東通原子力発電所1号炉審査資料	
資料番号	A1-CA-0121
提出年月日	2023年4月17日

東通原子力発電所 基準地震動の策定のうち 内陸地殻内地震の地震動評価について (コメント回答)

2022年4月11日
東北電力株式会社

審査会合におけるコメント

「横浜断層による地震」の基本ケース及び不確かさケースの構成

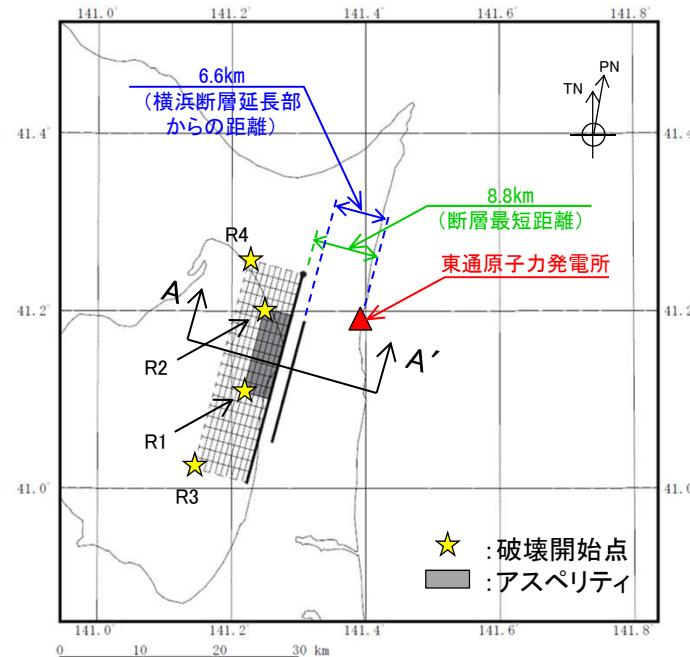
S188

- ▶ 「横浜断層による地震」については、地質調査結果に基づく断層長さ($L=15.4\text{km}$)に対し、保守的に「地表地震断層としてその全容を表す規模」との位置づけで $M_0=7.5 \times 10^{18}(\text{Nm})$ 以上 ($L=27\text{km}$) を考慮し、さらにアスペリティの応力降下量の不確かさを考慮。

- ▶ 地震規模(断層長さ)は、保守的に「地表地震断層としてその全容を表す規模」との位置づけで $M_0=7.5 \times 10^{18}(\text{Nm})$ 以上となるように設定($L=27\text{km}$)。

「下北半島中軸部高速度層の高まりに基づく地震」の基本ケース及び不確かさケースの構成

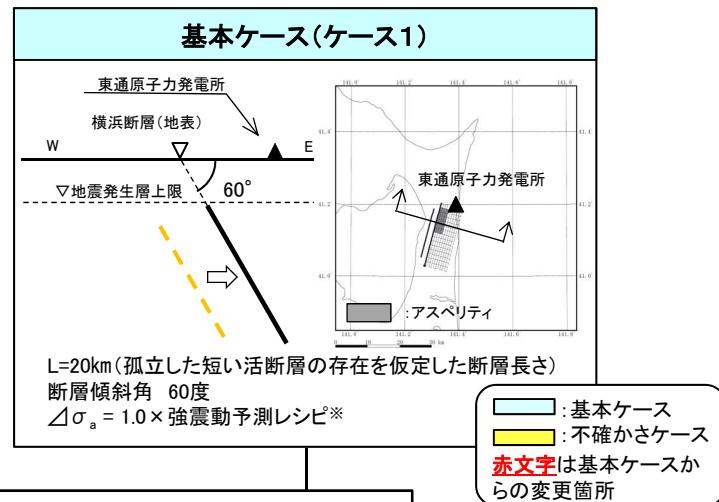
S188 S203

- 「下北半島中軸部高速度層の高まりに基づく地震」については、あらかじめ地震動評価の保守性確保の観点から「孤立した短い活断層の存在を仮定した断層長さ」として $L=20\text{km}$ を地表痕跡の認められる横浜断層の位置で考慮し、さらに地震規模、断層傾斜角及びアスペリティの応力降下量の不確かさを考慮。

- 地震動評価の保守性確保の観点から、以下を考慮
- ・陸奥湾側に想定される東傾斜の高角な逆断層を、敷地に近い地表痕跡の認められる横浜断層位置で考慮。
 - ・「孤立した短い活断層の存在を仮定した断層長さ」($L=20\text{km}$)を基本ケースに考慮。
 - ・アスペリティの配置も、活断層に基づく地震(横浜断層による地震)と同様に敷地に近い最浅部に設定。

「下北半島中軸部高速度層の高まりに基づく地震」の地震動評価[断層モデル波(PN基準)及び距離減衰式]

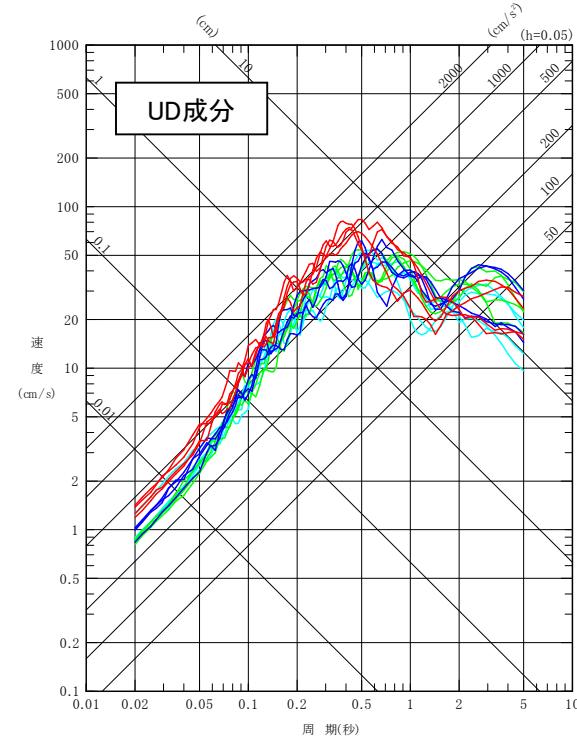
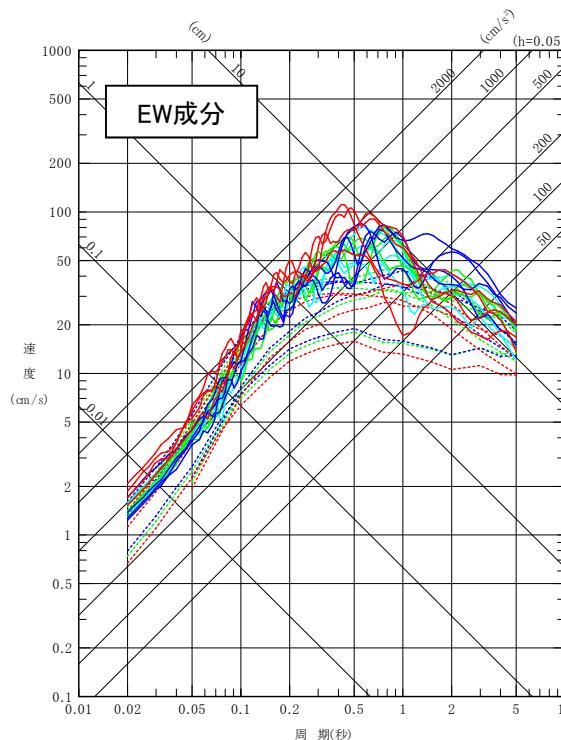
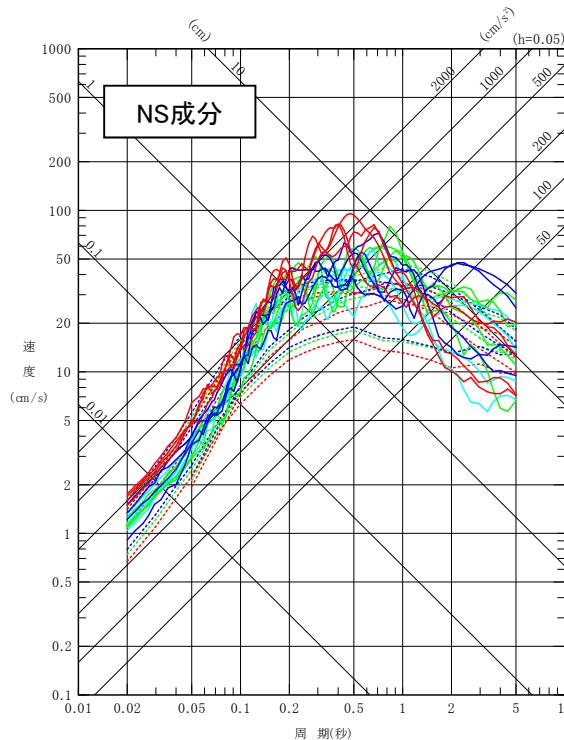
S188 S203 S205

- 「下北半島中軸部高速度層の高まりに基づく地震」について、各種距離減衰式^{※1}、統計的グリーン関数法^{※2}及びハイブリッド合成法^{※3}による地震動評価を実施。
- 短周期側ではケース4(応力降下量)が、長周期側ではケース3(断層傾斜角)が大きい結果となった。

「下北半島中軸部高速度層の高まりに基づく地震」の地震動評価と「震源を特定せず策定する地震動」の比較

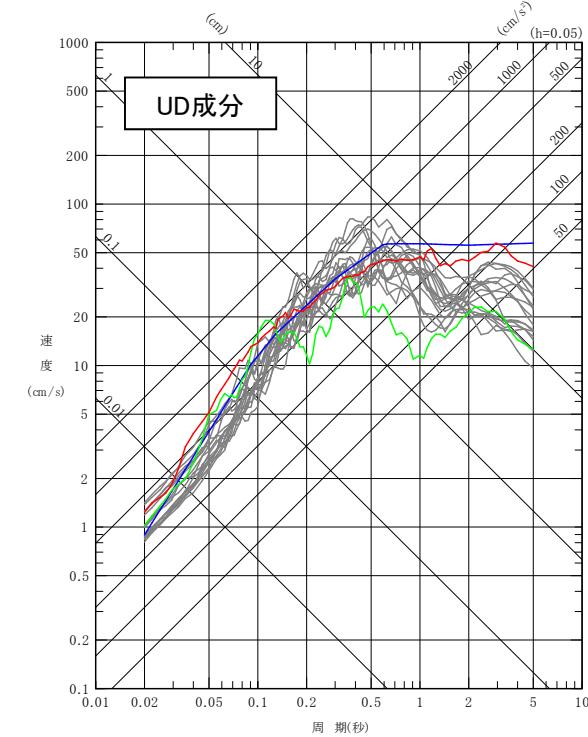
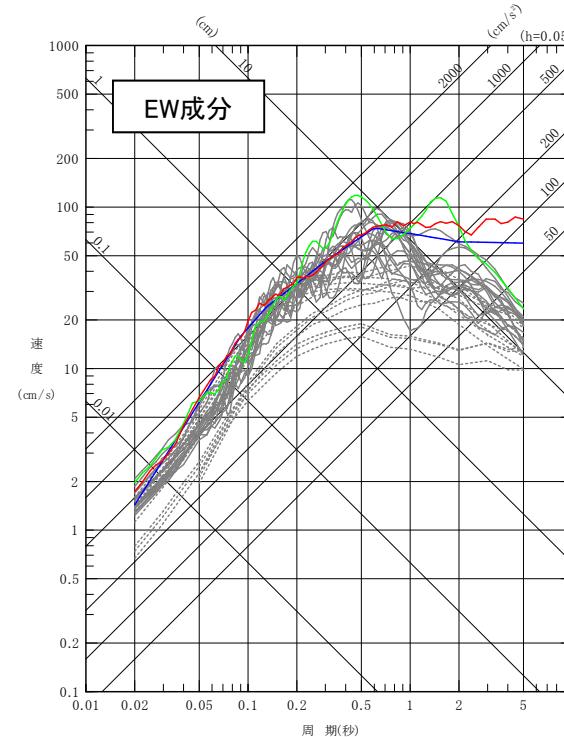
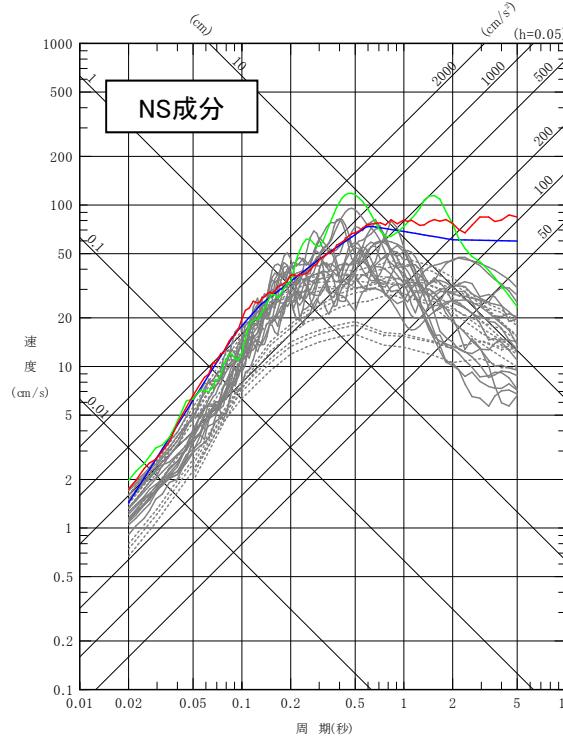
S188 S203 S204 S205

- 「下北半島中軸部高速度層の高まりに基づく地震」は、活断層を伴わない規模の小さい地震をベースに想定位置や規模等に保守性を考慮した検討用地震である。そこで、参考として敷地において算定された地震動が保守的なものであることを確認する観点から、「震源を特定せず策定する地震動」との比較を行った。比較には、震源と活断層を関連づけることが困難な過去の内陸地殻内の地震について得られた震源近傍における観測記録に基づき策定された標準応答スペクトル※1及び加藤ほか(2004)※2に加え留萌地震※3採用した。
- 「下北半島中軸部高速度層の高まりに基づく地震」は、短周期～中周期にかけて「震源を特定せず策定する地震動」を超過する大きさとなっている。
